##### **Правила № 48 ООН (установка устройств освещения и световой сигнализации)**

## **Предложение по дополнению 10 к поправкам серии 04**

### **Представлено экспертом от Брюссельской рабочей группы 1952 года\***

РИСУНОК (см. пункт 6.5)

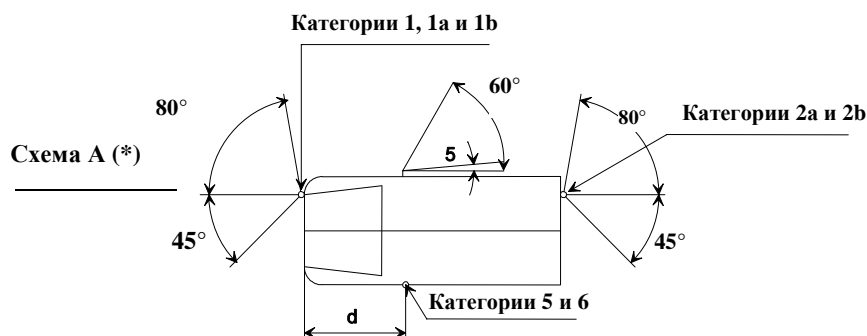
Пункты 6.5.5–6.5.5.2, включая рисунки, изменить следующим образом:

6.5.5.1 Горизонтальные углы: (см. рисунок ниже)

(\*) Значение  $5^\circ$  для мертвого угла видимости в направлении назад от бокового указателя поворота представляет собой верхний предел  $d \leq 1,80$  м (для транспортных средств категории  $M_1$  и  $N_1$ ,  $d \leq 2,50$  м).

В случае транспортных средств категорий M1 и N1 угол  $45^\circ$  внутрь для указателей поворота категорий 1, 1a или 1b, у которых нижний край видимой поверхности находится на высоте менее 750 мм над уровнем грунта, может быть уменьшен до  $20^\circ$  вниз от горизонтальной плоскости, через которую проходит исходная ось этого огня.

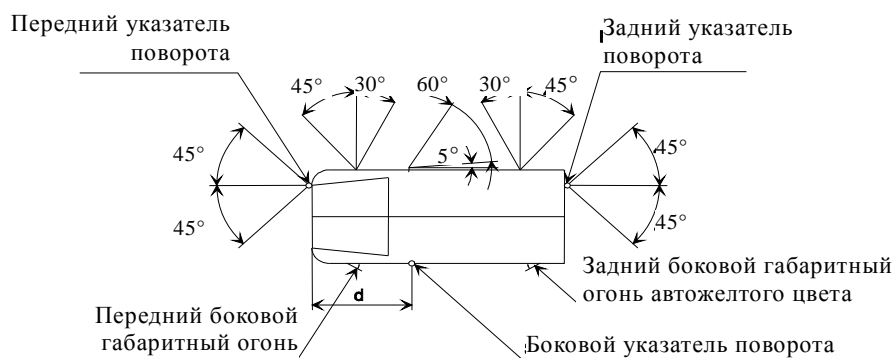
~~Вертикальные углы:  $15^\circ$  вверх и вниз от горизонтали для указателей поворота категорий 1, 1a, 1b, 2a, 2b и 5. Вертикальный угол вниз от горизонтали может быть уменьшен до  $5^\circ$ , если высота расположения огней менее 750 мм над уровнем грунта;  $30^\circ$  вверх и  $5^\circ$  вниз от горизонтали для указателей поворота категории 6. Вертикальный угол вверх от горизонтали может быть уменьшен до  $5^\circ$  в случае, если высота расположения факультативных задних огней над уровнем грунта не менее 2 100 мм.~~

**Вертикальные углы:  $15^\circ$  вверх и вниз от горизонтали для указателей поворота категорий 1, 1a, 1b, 2a, 2b и 5.**

**Однако:**

- если огонь установлен на высоте менее 750 мм (измеряемой в соответствии с положениями пункта 5.8.1), угол  $15^\circ$  вниз может быть уменьшен до  $5^\circ$ ;
- если факультативный задний огонь установлен на высоте более 2 100 мм (измеряемой в соответствии с положениями пункта 5.8.1), угол  $15^\circ$  вверх может быть уменьшен до  $5^\circ$ .
